表 A.18 监理工程师通知回复单

工程名称: 隆化县唐三营镇石片村 20 兆瓦农光互补项目

编号: LHJH-GSGC-035

我方接到编号为 LHJH-CZZH-035 的监理工程师通知单后, 已按要求完成了 关于门卫室施工相关事宜现报上, 请予以复查。

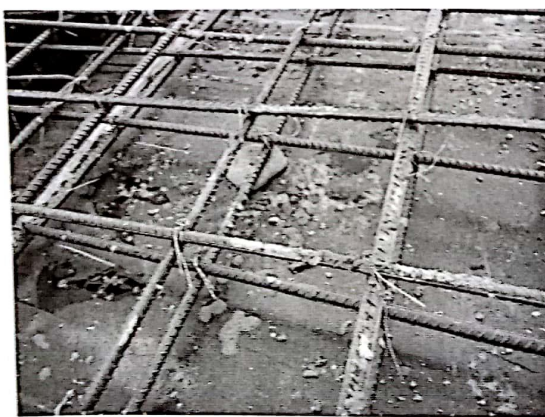
1. 图纸是电子版, N4181S-T0901-01。
2. 材料及工序上报将及时跟进。
3. 雨棚、女儿墙插筋、钢筋保护层等问题已整改。
4. 安全员现场监控, 使用安全带, 已施工完成。

雨棚钢筋

钢筋保护层

女儿墙插筋

该单位按《通知单》LHJH-CZZH-035的要求逐条进行整改, 重新整改通知, 限 2017.10.14 前回复。
